Rapport de contrôle d'installations électriques à basse et à très basse tension

RÉF. 44/2022/74128/01:1

DATE DU CONTRÔLE 05/08/2022
 ADRESSE DU CONTRÔLE Le Mont 16 - 4190 Ferrières

TYPE DE CONTRÔLE Visite de contrôle vente ancienne installation (8.4.2.)

Croquis de position élémentaire et descriptif sommaire des tableaux

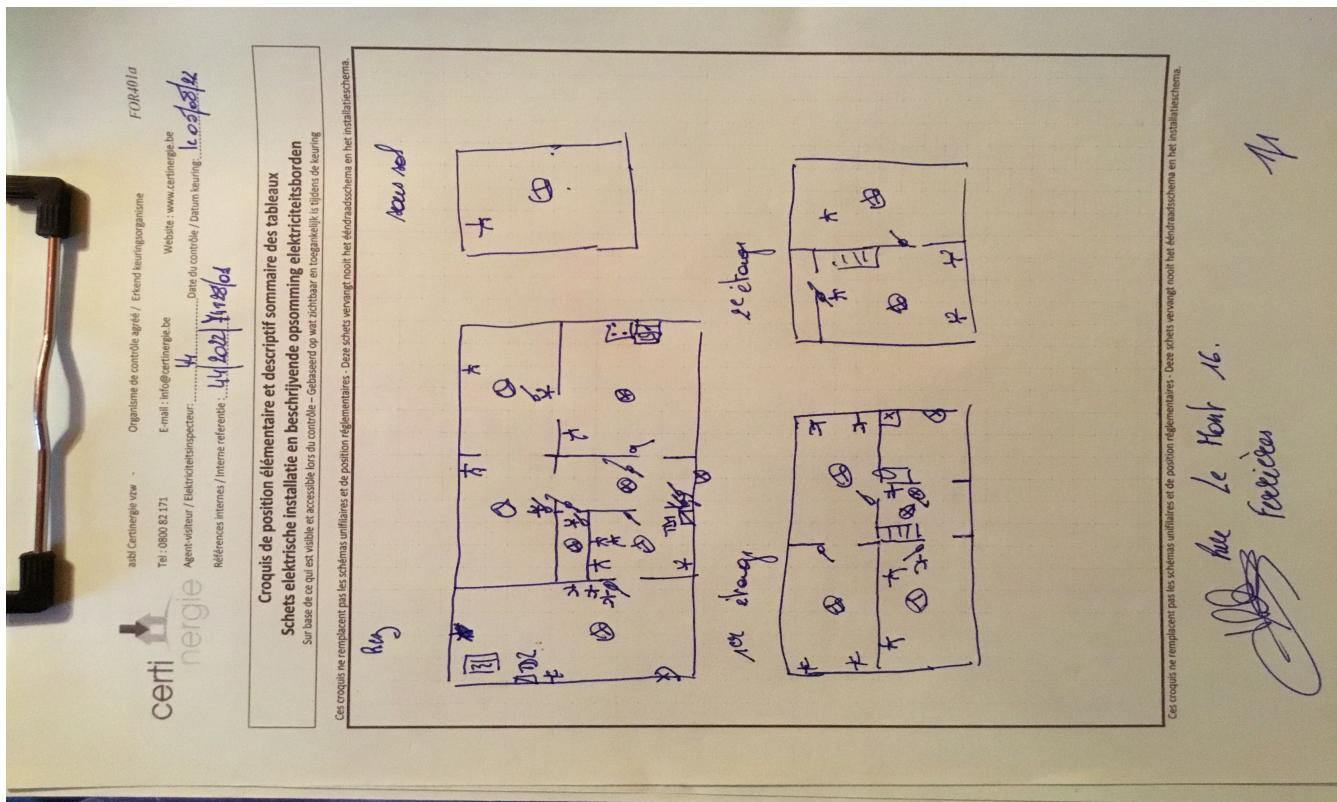
Le ou les socles de prise en défaut sont localisés dans le salon - la salle à manger - la salle de bain - la / les chambre(s) - la buanderie - le garage - le hall - la cave
 Circuits en défauts d'isolation 3 et 4 rangée du bas

- Les circuits, les appareils de coupure et/ou les dispositifs de protection ne sont pas repérés de manière claire et visible. - 3.1.3.
- Il n'y a pas de dispositif différentiel placé à l'origine de l'installation électrique. - 4.2.4.3.

- Les fusibles/disjoncteurs à broches d'un même circuit ne sont pas de la même intensité nominale.
- La section des conducteurs n'est pas adaptée au calibre des disjoncteurs et des fusibles. - 4.4.1.5.

- La section de pontages dans le(s) tableau(x) électrique(s) n'est pas adaptée aux calibres de dispositifs de protection contre les surintensités. - 4.4.1.5.

- Les schémas unifilaires et/ou plans de position ne sont pas présents. - 3.1.2.;6.4.6.;6.5.7.;9.1.2.
- Il manque des obturateurs dans le tableau électrique. - 4.2.2.1.;4.2.2.3.

- Il n'y a pas/plus de porte au tableau. - 5.3.5.1.
- Le tableau électrique ne possède pas une enveloppe de protection satisfaisante. - 4.2.2.1.;4.2.2.3.
